Licitación Pública N° 08/17

**Obra: Reparación y Ampliación SUM, Aulas, Galerías y Grupo Sanitario**

**Escuela Secundaria N° 17**

### **CIRCULAR N° 2**

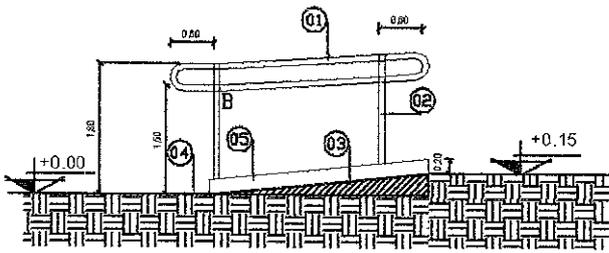
Observación:

Lo correspondiente a barandas en galerías sobre patio interno es material mampostería ladrillo común, terminación revoque completo exterior a la cal terminado al fieltro. Altura 1m desde nivel solado terminado.-

# RAMPA

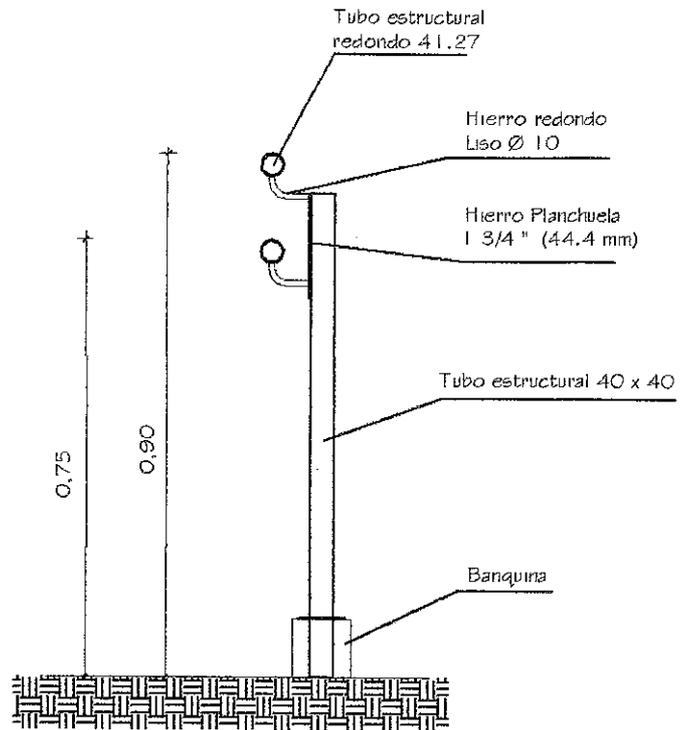
#### **4.7.- Barandal Metálico**

Corresponde al pasamano en escalera circulación vertical y rampas salva nivel (Según detalle adjunto):

- a) local N° 20 – Escalera
- b) rampa local N° 3 - Galería 2

- 01- Pasamano Continuo Tubo estructural redondo 41.27.
- 02- Parante Vertical Tubo Estructural 40x40.
- 03- Pavimento Antiderrizante Tipo "Escala de Pez".
- 04- Franja de Prevención.
- 05- Zócalo de Prevención h.: 0.10m.

Las piezas se unen por electrosoldadura
